改善箇所説明図

基準 不 適 合 箇 所

排気ガス再循環装置（EGR）モジュール

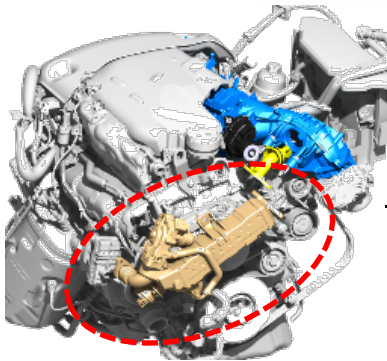
ディーゼルエンジンの排気ガス再循環装置（EGR）モジュールにおいて、製造工程におけるばらつきがあったため、冷却水が漏れるものがある。その場合、排気ガスに含まれる煤が冷却水と混合して排気ガス再循環装置（EGR）モジュールの内部に堆積し、高温になった堆積物がインテークマニホールドに流入し付着して、インテークマニホールドが溶損する可能性がある。最悪の場合、火災に至るおそれがある。

全車両、エンジンコントロールユニット（DDE）のプログラムを対策プログラムに書き換え、冷却水の漏れやエンジン過熱を早期に感知させ、警告灯を点灯させる。さらに、インテークマニホールドの溶損が拡大する前に保護機能を作動させるとともに、エンジン警告灯を点灯させ、出力を制限させる。

また、警告灯が点灯した場合には、排気ガス再循環装置（EGR）モジュールの点検を行い、必要に応じて良品と交換する。

識別：左フロントドアアヒンジ取り付けボルト（下側）の頭に白ペンを塗布する。
